PROCEDIMENTO UNICO DI VALUTAZIONE DI IMPATTO AMBIENTALE (ART.15, L.R.4/2018)

RELATIVO AL PROGETTO DENOMINATO: **"Piano di coltivazione e sistemazione finale dell'Ambito estrattivo 'Ampliamento Palazzo' in Comune di Alseno (PC)"**

PROPONENTE: **Nuova G.P.L. S.r.l.**

OSSERVAZIONE: **N 0 – Premessa**

ALLEGATO 3 _ OSSERVAZIONE 06

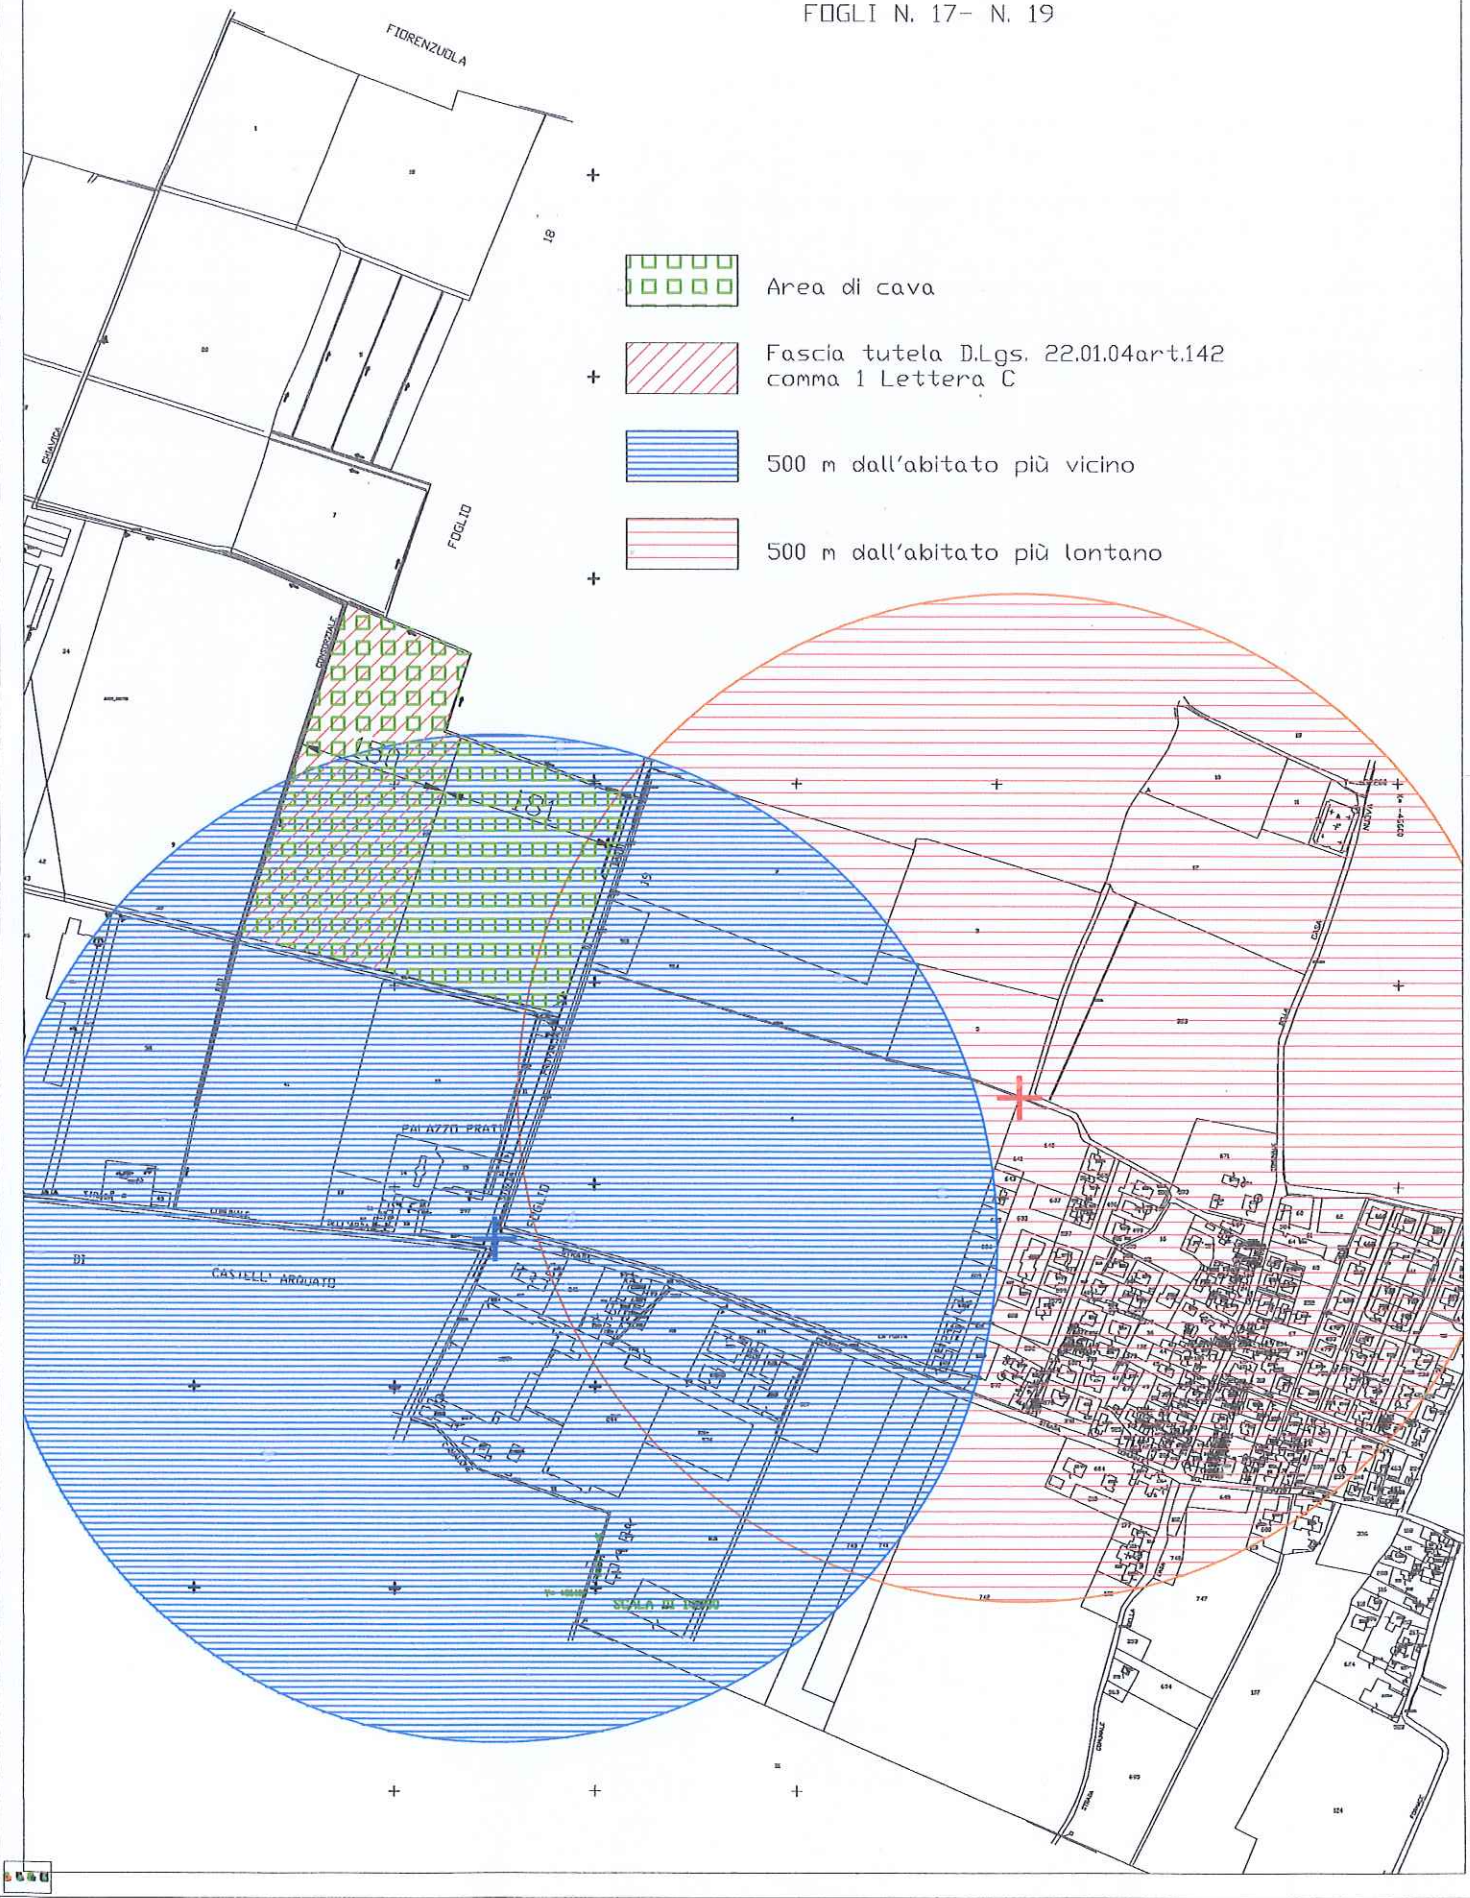
Si rileva che la tavola del PSC (Allegato n° 1) relativa alla frazione Lusurasco individua il territorio urbanizzato in due tronconi: una vasta zona prettamente residenziale, più lontana dalla cava, ed una zona mista produttiva e residenziale più vicina, che si sviluppa lungo la strada del Molinazzo allo stacco dalla provinciale e che conta 9 unità abitative.

L'Allegato n° 2, tratto dalla tavola del PSC, individua con colore blu il comparto del paese più vicino all'impianto di cava e di lavorazione rifiuti. Dallo spigolo nord-ovest del lotto che ospita il ricettore R1, punto del perimetro del territorio edificato più vicino alla cava, si è riportato il raggio di tutela di 500 m.

A conferma della correttezza di questo metodo di valutazione, si noti che la tabella di località indicante l'inizio del centro abitato di Lusurasco è posta, come individuato sulla tavola del P.S.C., in fregio al lotto che ospita proprio il ricettore R1.

Figura 3-2: Diagramma a blocchi che rappresenta gli elementi e il flusso di lavoro dell'impianto

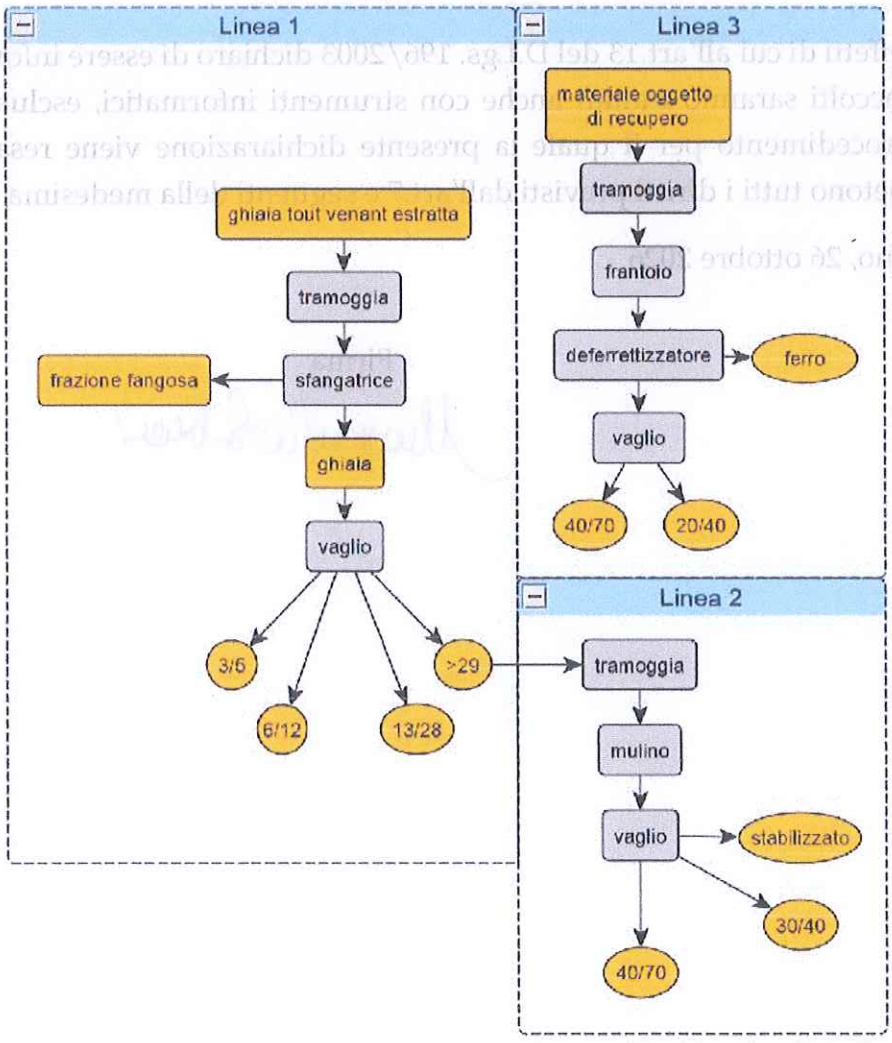
3) – Si nota che non si fa alcuna menzione delle vibrazioni prodotte dalle tre linee di lavorazione insediate lungo il lato sud della cava, le cui attività sono descritte dettagliatamente dallo Studio Previsionale di Impatto Acustico, capitolo *Descrizione dell'attività*. Perché di queste vibrazioni non viene riportata alcuna analisi?
   Forse che la tramoggia, la sfangatrice, il mulino, il frantoio, i generatori di corrente a gasolio, le pale meccaniche, le ruspe nonché gli autocarri addetti al carico ed al trasporto dei materiali non provocano vibrazioni?
   Gli effetti delle vibrazioni di tutte le attività presenti, legate sia alla coltivazione della cava che al riciclo dei previsti rifiuti R5 vanno d'altra parte correlati con le caratteristiche del suolo e la presenza di falde molto superficiali che influenzano

Allegati: 1 - Tavola con distanze

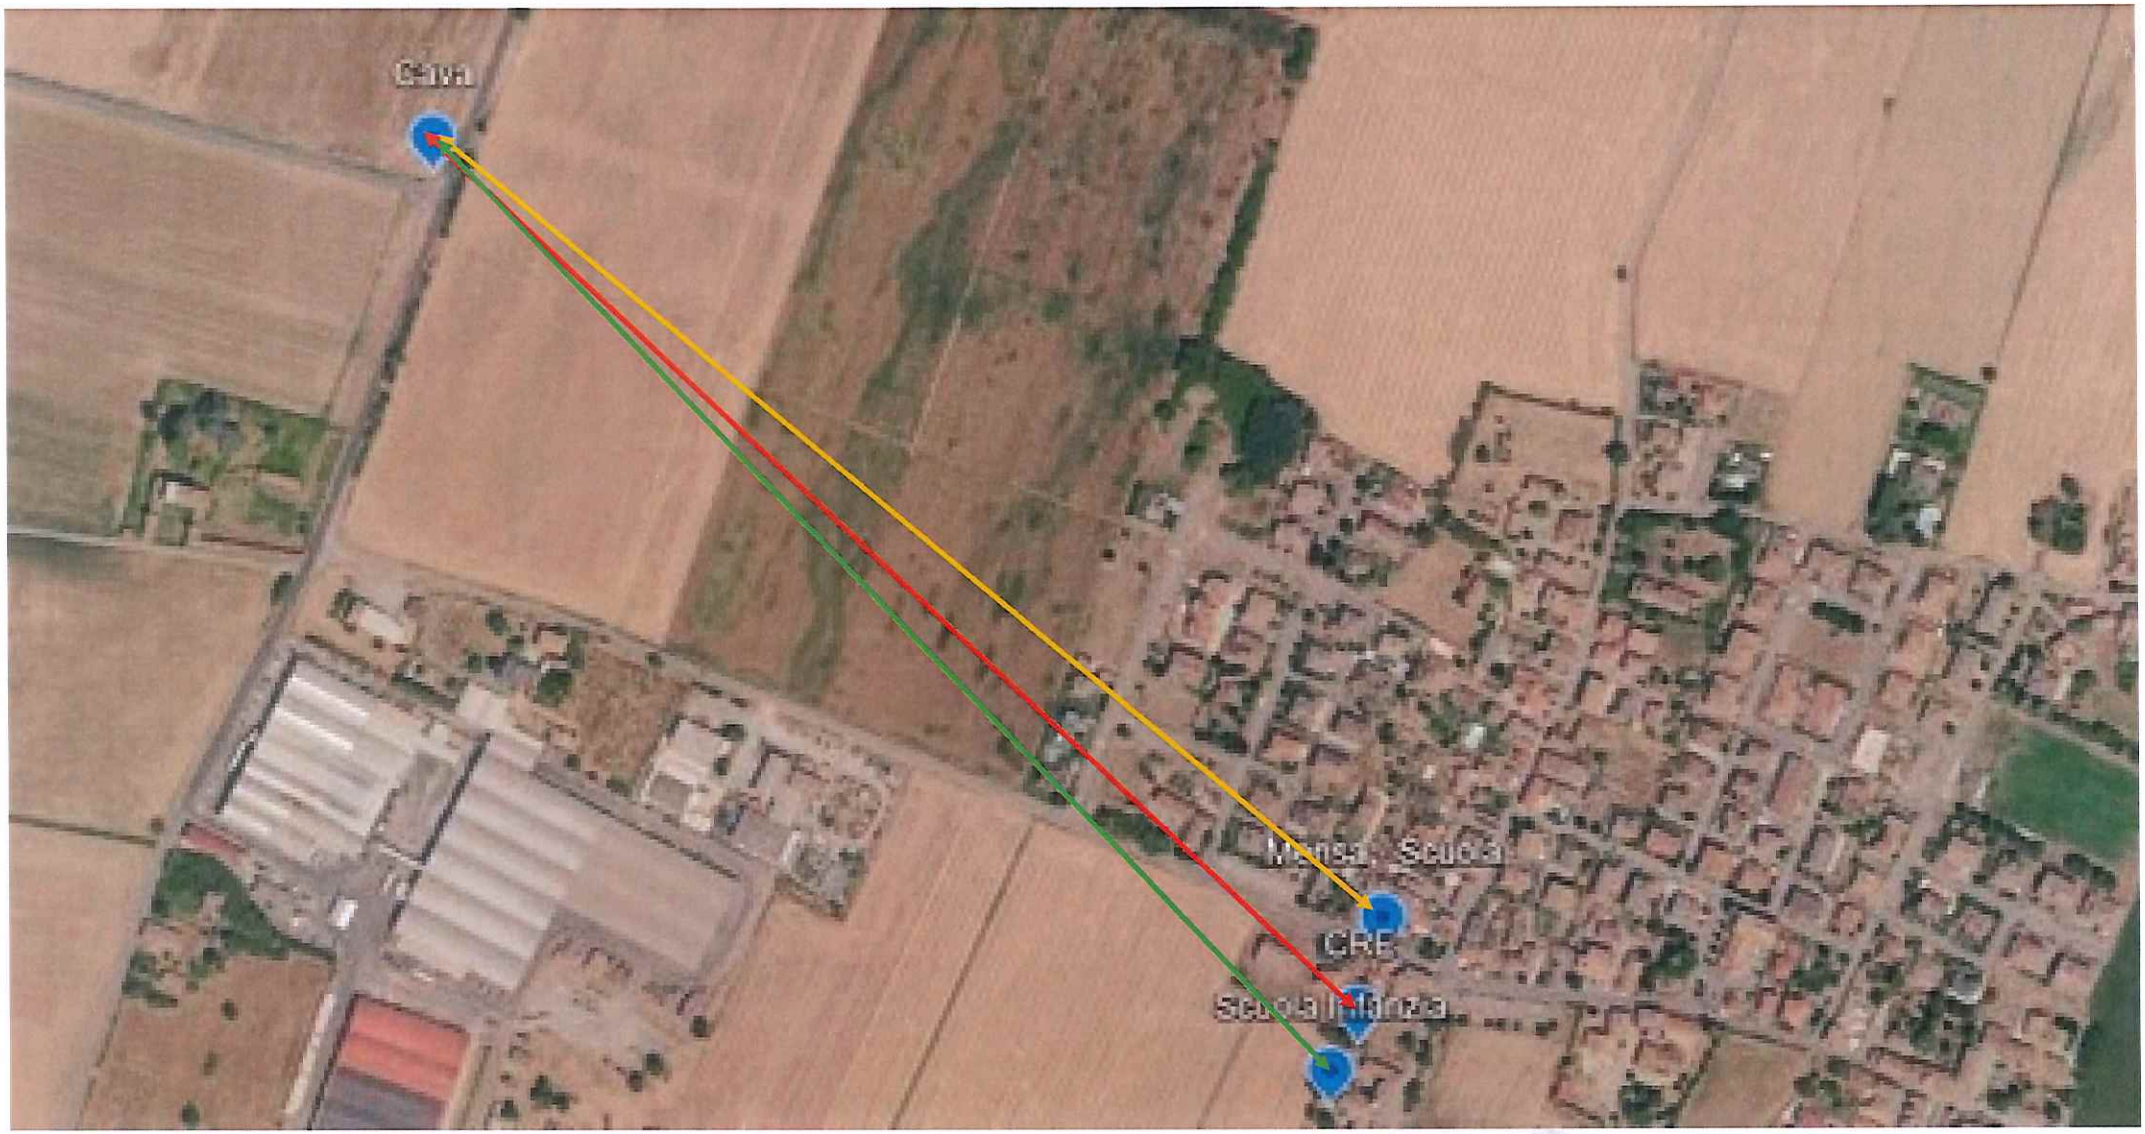
Per la precisione, l'impianto proposto si troverebbe (vedi allegata planimetria) alla distanza di soli 740 m. dalla Scuola primaria, a 750 m. dal Centro Ricreativo-Educativo parrocchiale e a 780 m. dalla Scuola dell'infanzia, edifici del centro abitato posti in via San Colombano.
